核燃料物質使用変更許可申請について
(令04原機(サ保)138、令和5年3月13日申請)
プルトニウム廃棄物処理開発施設

令和5年4月25日

国立研究開発法人日本原子力研究開発機構
核燃料サイクル工学研究所
プルトニウム燃料技術開発センター

設備の配置図
(解体前廃棄物一時保管室(2))

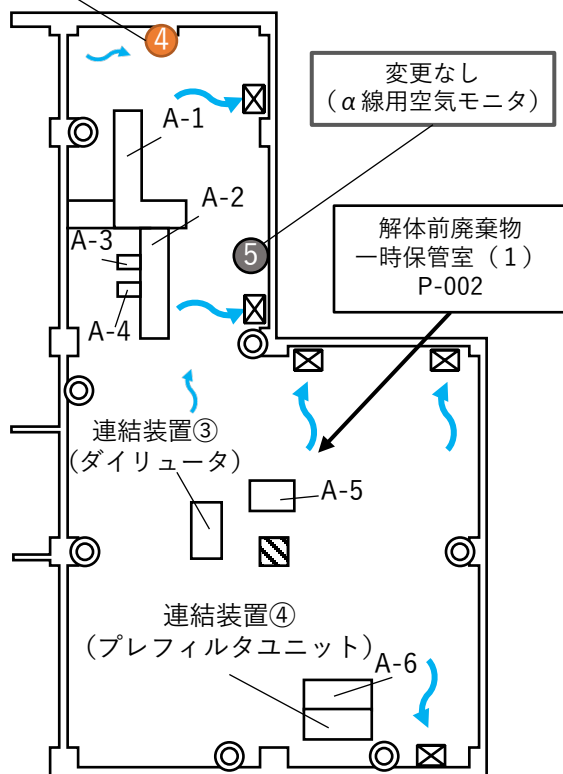
部屋名	P W T F 新設時の状況	現在の状況
解体前廃棄物一時保管室(2)	<p>焼却灰等の溶融試験を行う灰溶融工程設備（使用施設）及び金属廃棄物の溶融試験を行う金属溶融工程設備（使用施設）を設置していた。</p> <p>空気汚染の発生する可能性が高いと予想される作業として、灰溶融炉まわり及び金属溶融炉まわりのグローブ作業、金属供給のためのグローブ作業、固化体のバッグアウトがあり、これらの作業環境をα-1、α-2及びα-3の3個のα線用空気モニタで連続的に監視していた。</p>	<p>平成18年に灰溶融工程設備及び金属溶融工程設備を固体廃棄施設である解体前廃棄物一時保管設備に変更し、グローブボックス内で解体前の汚染機器等を保管中である。</p> <p>変更後、グローブ作業による機器の操作や核燃料物質の取扱いはなく、空気汚染の発生する可能性のある作業は、押込式グローブ交換（多い年で約30本交換）、ビニルバッグ交換（多い年で約5本交換）及びグローブ等の交換に伴うバッグアウト作業である。</p>

モニタ番号	検討内容	検討結果
α-1	押込式グローブ交換、年に数回のビニルバッグ交換、それに伴うバッグアウト作業等を実施するのみであり、空気汚染の発生する可能性が低い作業環境に当たるが、万一の汚染発生を考慮し本モニタを残すこととする。	変更なし (α線用空気モニタ)
α-2	押込式グローブ交換、年に数回のビニルバッグ交換、それに伴うバッグアウト作業等を実施するのみであり、空気汚染の発生する可能性が低い作業環境に当たることからα線用空気モニタを取り外す。	削除* (エアスニファへ変更)
α-3	押込式グローブ交換、年に数回のビニルバッグ交換、それに伴うバッグアウト作業等を実施するのみであり、空気汚染の発生する可能性が低い作業環境に当たることからα線用空気モニタを取り外す。	削除* (エアスニファへ変更)

*：当該モニタを取り外した箇所にエアスニファを取り付けて、作業環境中の空気中放射性物質濃度を管理する。

設備の配置図
(第2難燃物焼却室)

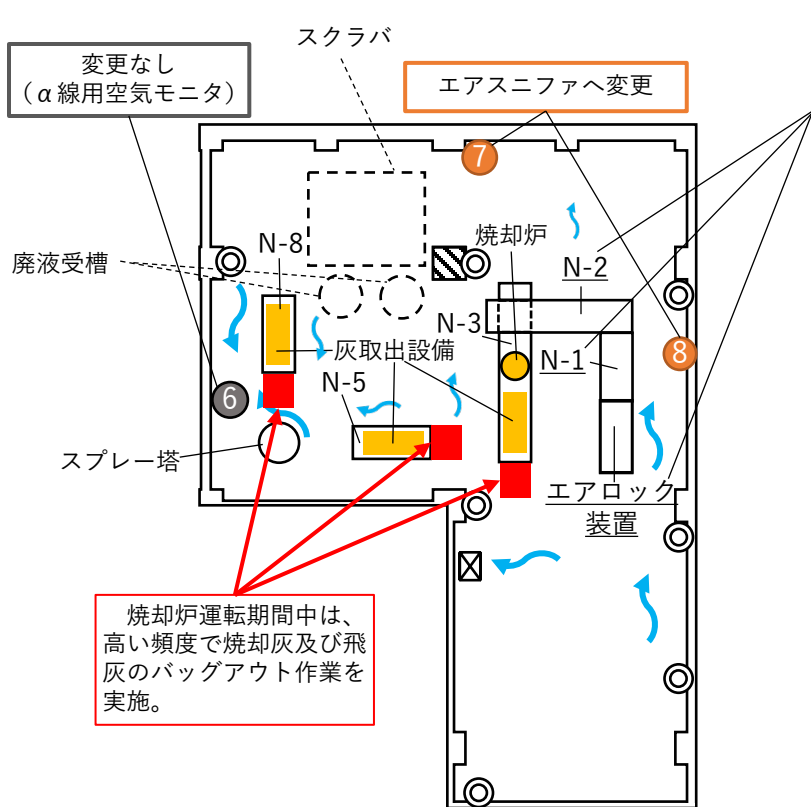
部屋名	PWTF新設時の状況	現在の状況
第2難燃物焼却室	難燃性固体廃棄物の酸消化試験を行う難燃物酸消化工程設備（使用施設）を設置していた。 空気汚染の発生する可能性が高いと予想される作業として、反応槽まわり、電気炉まわり及び酸回収工程まわりのグローブ作業、酸消化残滓のバッグアウト作業があった。室内の広い範囲が空気汚染の発生する可能性が高いと予想される作業環境で、α-6、α-7及びα-8の3個のα線用空気モニタで連続的に監視していた。	難燃物酸消化工程設備を撤去し、可燃性固体廃棄物及び難燃性固体廃棄物の焼却試験を行う第2難燃物焼却工程設備（使用施設）を新設した。 変更後、空気汚染の発生する可能性が高いと予想される作業は、左図のとおりN-3、N-5及びN-8で行う焼却灰等のバッグアウト作業である。

モニタ番号	検討内容	検討結果
α-6	設備運転中にはN-3、N-5、N-8グローブボックスにおいて、高い頻度で焼却灰及び飛灰のバッグアウト作業がある。空気汚染の発生する可能性が高いと予想される作業環境に当たるため、現状どおりα線用空気モニタで管理する。	変更なし (α線用空気モニタ)
α-7	設置箇所付近のグローブボックスにおける主な作業は年数回のメンテナンス器材のバッグアウト作業のみであり、空気汚染の発生する可能性が低い作業環境に当たることからα線用空気モニタを取り外す。	削除※ (エアスニファへ変更)
α-8	設置箇所付近のエアロック装置は、カートンボックス等に収納された表面に汚染のない廃棄物を搬入する箇所であり、N-1においてもコンベヤによりカートンボックス等が通過するのみである。設置箇所付近は空気汚染の発生する可能性が低い作業環境に当たることからα線用空気モニタを取り外す。	削除※ (エアスニファへ変更)

※：当該モニタを取り外した箇所にエアスニファを取り付けて、作業環境中の空気中放射物質濃度を管理する。

設備の配置図
(解体前廃棄物一時保管室 (1))

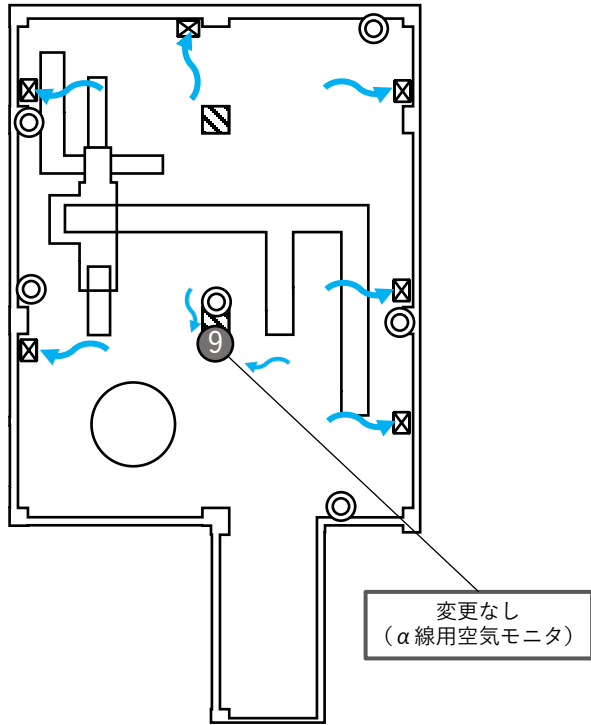
部屋名	P W T F 新設時の状況	現在の状況
解体前廃棄物一時保管室(1)	可燃性固体廃棄物の焼却試験を行う可燃物焼却工程設備（使用施設）の一部を設置していた。 空気汚染の発生する可能性が高いと予想される作業として、焼却対象物であるHEPAフィルタ細断物を受入れるためのグローブ作業があり、この作業環境をα-9で連続的に監視していた。	平成18年に可燃物焼却工程設備を固体廃棄物施設である解体前廃棄物一時保管設備に変更し、グローブボックス内やグローブボックスと接続状態の装置内で解体前の汚染機器等を保管中である。 変更後、グローブ作業による機器の操作や核燃料物質の取扱いはなく、空気汚染の発生する可能性のある作業は、押込式グローブ交換（多い年で約30本交換）、ビニルバッグ交換（多い年で約5本交換）及びグローブ等の交換に伴うバグアウト作業である。

モニタ番号	検討内容	検討結果
α-9	押込式グローブ交換、年に数回のビニルバッグ交換、それに伴うバグアウト作業等を実施するのみであり、空気汚染の発生する可能性が低い作業環境に当たるが、万一の汚染発生を考慮し残すこととする。	変更なし (α線用空気モニタ)

設備の配置図
(予備室)

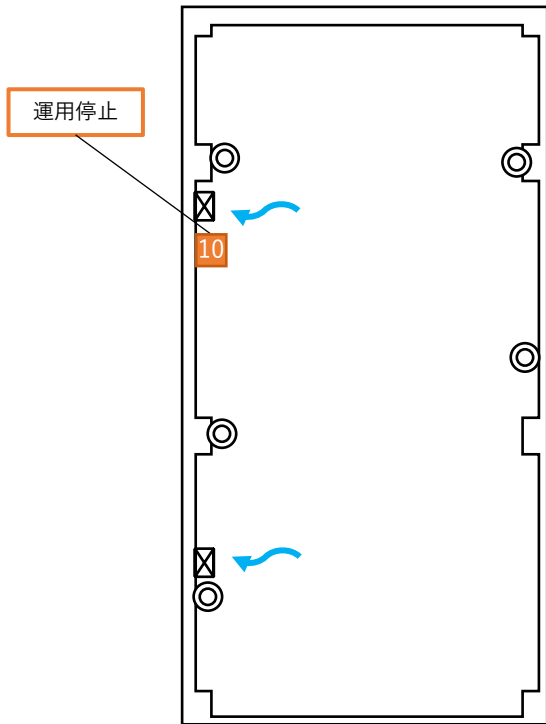
部屋名	P W T F 新設時の状況	現在の状況
予備室 P-105	難燃性固体廃棄物の焼却試験を行う難燃物焼却工程設備（使用施設）を設置していた。空気汚染の発生する可能性が高いと予想される作業として、焼却炉まわりのグローブ作業、焼却灰のバッグアウト作業があり、これらの作業環境をα-10で連続的に監視していた。	難燃物焼却工程設備を撤去し、平成29年以降、固体廃棄施設である容器に封入する前の固体廃棄物を保管する場所としており、空気汚染の発生する可能性が高い作業はない。

モニタ番号	検討内容	検討結果
α-10	主に容器に封入する前の固体廃棄物を保管しているのみであり、空気汚染の発生する可能性は低い作業環境に当たることからα線用空気モニタを取り外す。	削除 (運用停止し、既設エアスニファで管理)

4.3. α線用空気モニタの配置の変更点 (プルトニウム廃棄物処理開発施設2階)

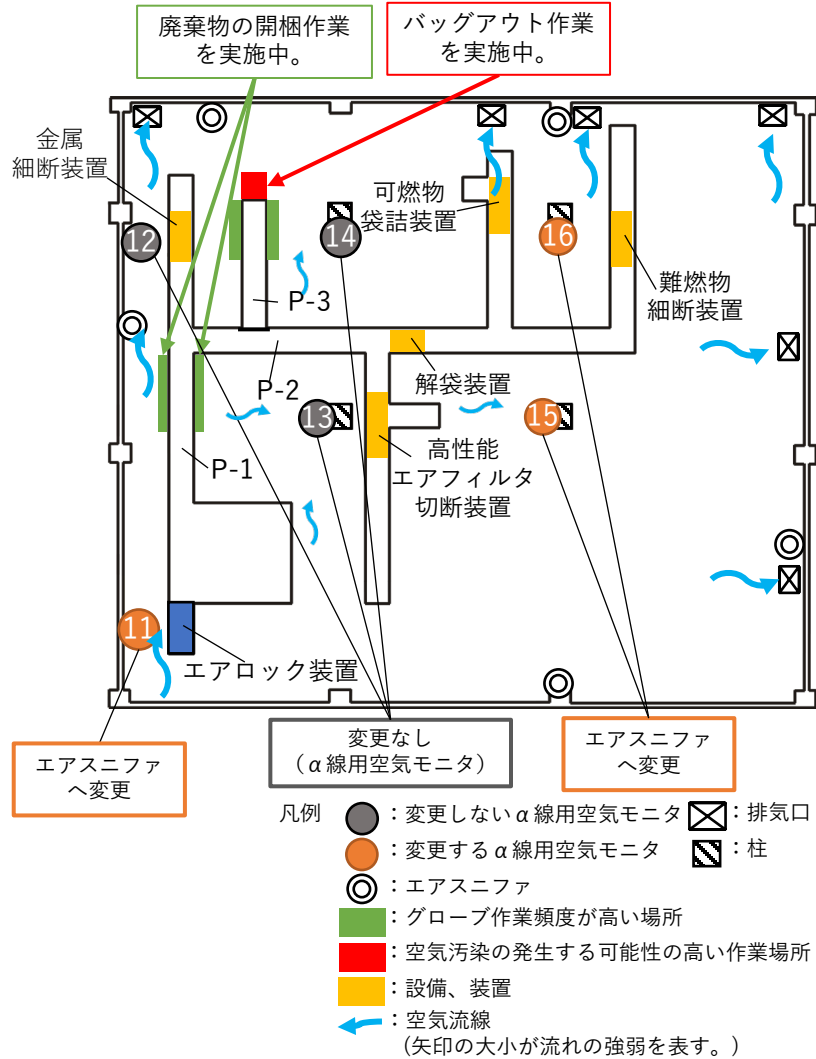
部屋名	P W T F 新設時の状況	現在の状況
前処理室 P-201	廃棄物の前処理選別等に関する試験を行う前処理選別工程設備(使用施設)を設置し、廃棄物のバッグイン・開梱・選別、可燃物焼却工程設備へ送るHEPAフィルタの切断試験及び可燃物の袋詰試験、難燃物酸消化工程設備及び難燃物焼却工程設備へ送る難燃物の解袋・選別・細断試験、金属溶融工程設備へ送る金属の細断試験を毎日行うこととし、それぞれの作業環境をα-11、α-12、α-13、α-14、α-15及びα-16で連続的に監視していた。	現在も前処理選別工程設備を用いた前処理選別等に関する試験を実施しているが、可燃物焼却工程設備及び金属溶融工程設備を解体前廃棄物一時保管設備に変更したこと並びに難燃物酸消化工程設備及び難燃物焼却工程設備を撤去したことに伴い、HEPAフィルタ切断試験、可燃物袋詰試験、金属細断試験、難燃物解袋・選別・細断試験の実施頻度は低く、空気汚染の発生する可能性が高いと予想される作業は、左図のとおりP-1でのグローブ作業(廃棄物の開梱)、P-3でのバッグアウト作業である。

モニタ番号	検討内容	検討結果
α-11	設置箇所付近のエアロック装置は、カートンボックスなどに収納された廃棄物を搬入する箇所であり、空気汚染の発生する可能性が低い作業環境に当たることからα線用空気モニタを取り外す。	削除* (エアスニファへ変更)
α-12	設置箇所付近において、グローブ作業(廃棄物の開梱)の頻度が高く(約500h/y)、空気汚染の発生する可能性が高いと予想されるP-1における開梱作業箇所風の風下に位置するため、現状どおりα線用空気モニタで管理する。	変更なし (α線用空気モニタ)
α-13	設置箇所付近において、グローブ作業(廃棄物の開梱)の頻度が高く(約500h/y)、空気汚染の発生する可能性が高いと予想される作業環境に当たするため、現状どおりα線用空気モニタで管理する。	変更なし (α線用空気モニタ)
α-14	廃棄物のバッグアウト作業頻度が高く(約500h/y)、空気汚染の発生する可能性が高いと予想される作業環境に当たするため、現状どおりα線用空気モニタで管理する。	変更なし (α線用空気モニタ)
α-15	最寄りのグローブボックス内設備の使用頻度は低く、主な作業は押込式グローブ交換、年に数回のビニルバッグ交換、それに伴うバッグアウト作業等であり、空気汚染の発生する可能性が低い作業環境に当たることからα線用空気モニタを取り外す。	削除* (エアスニファへ変更)
α-16	最寄りのグローブボックス内設備の使用頻度は低く、主な作業は押込式グローブ交換、年に数回のビニルバッグ交換、それに伴うバッグアウト作業等であり、空気汚染の発生する可能性が低い作業環境に当たることからα線用空気モニタを取り外す。	削除* (エアスニファへ変更)

※：当該モニタを取り外した箇所にエアスニファを取り付けて、作業環境中の空气中放射性物質濃度を管理する。

4.4. α 線用空気モニタからエアスニファへの変更方法

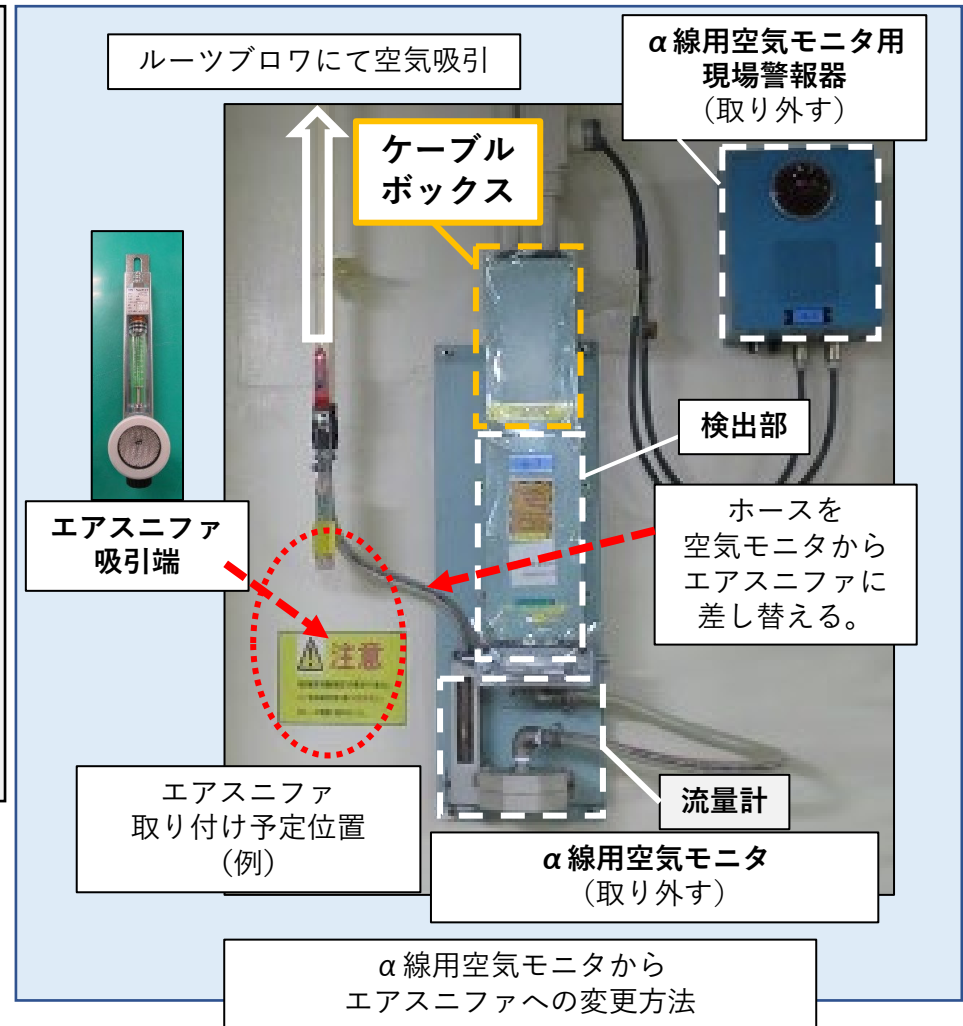
- ① 既設の α 線用空気モニタの近傍壁面に新たにエアスニファ吸引端を設置する。
- ② 空気サンプリングホースを α 線用空気モニタからエアスニファへ差し替える。
- ③ 既設の α 線用空気モニタは、電源及び信号のケーブルを外し、ベース（架台）、ケーブルボックスは残置する。モニタ検出部、流量計及び現場警報器等は取り外し予備品とする。
